美浜発電所 3号機配管取替等の技術基準適合確認 実施計画に対する確認結果について

平成 17年 8月 29日
原子力安全・保安院

図：脱気器入口復水配管取替範囲（関西電力計画書をもとに作成）

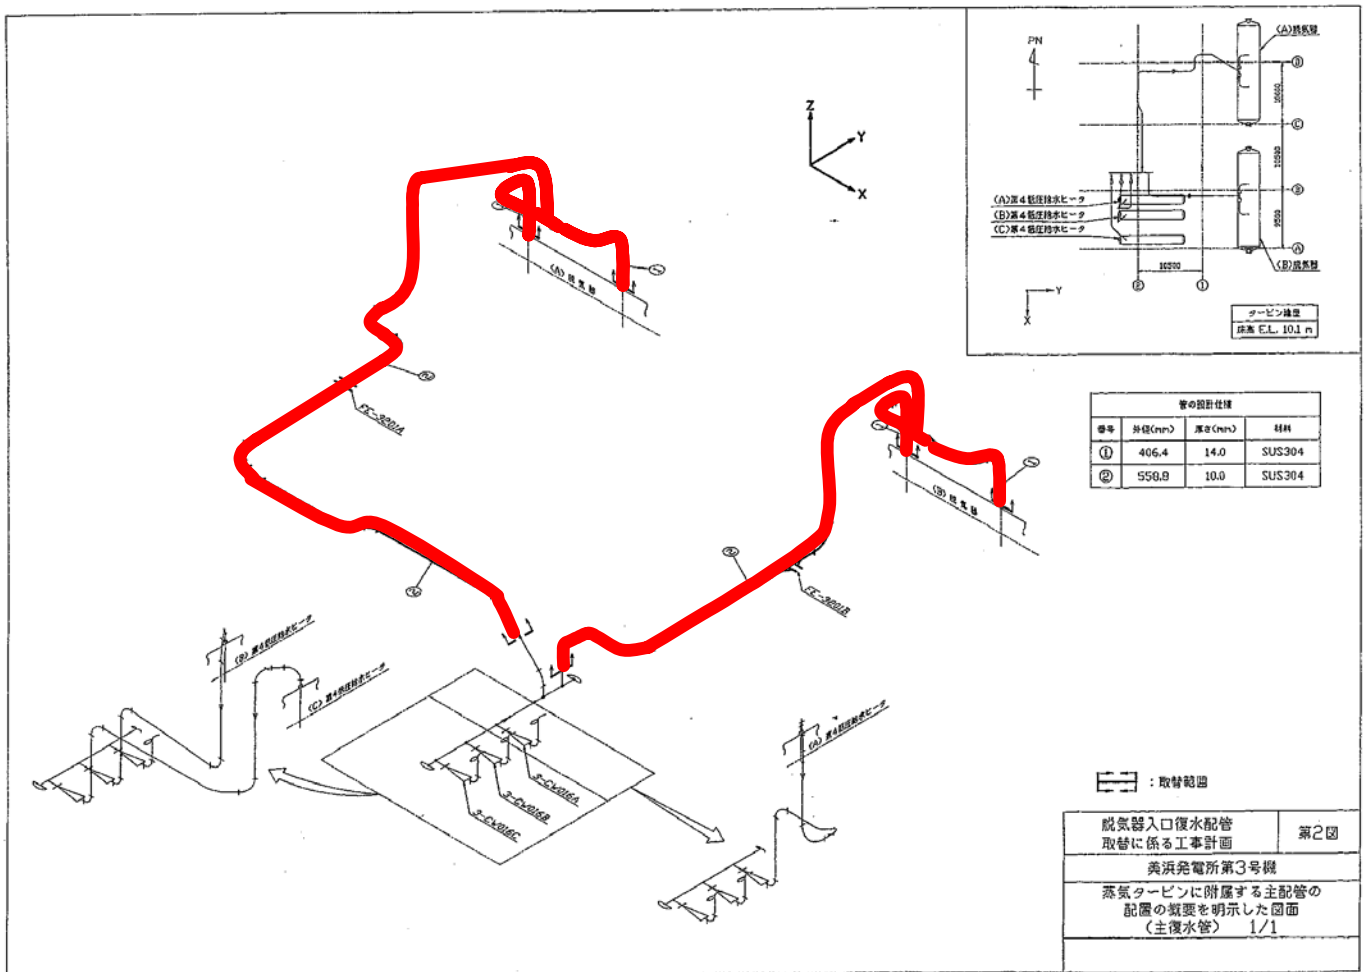
⇒ 取替を予定しているステンレス鋼配管（JIS G4304(1999）（SUS304）が、「解釈」の別表1（鉄鋼材料の許容引張応力の一覧）に示されたものであることを確認した。

➡ ●日本工業規格（JIS）の規定に従い、管の最小厚さの計算が適切になされていることを確認した。
許容引張応力は、「解釈」別表第1に規定された値となっていることを確認した。

●JISに従ってレデューサの構造・厚さの計算、管の穴の補強評価、フランジの選定を行うとしていることを確認した。

●水圧試験、管の接合、管台の設置を規定どおりに実施していることを確認した。

4. に示した確認結果から、配管の取替えを行う工事の計画については、技術基準に適合しないものでないことを確認した。
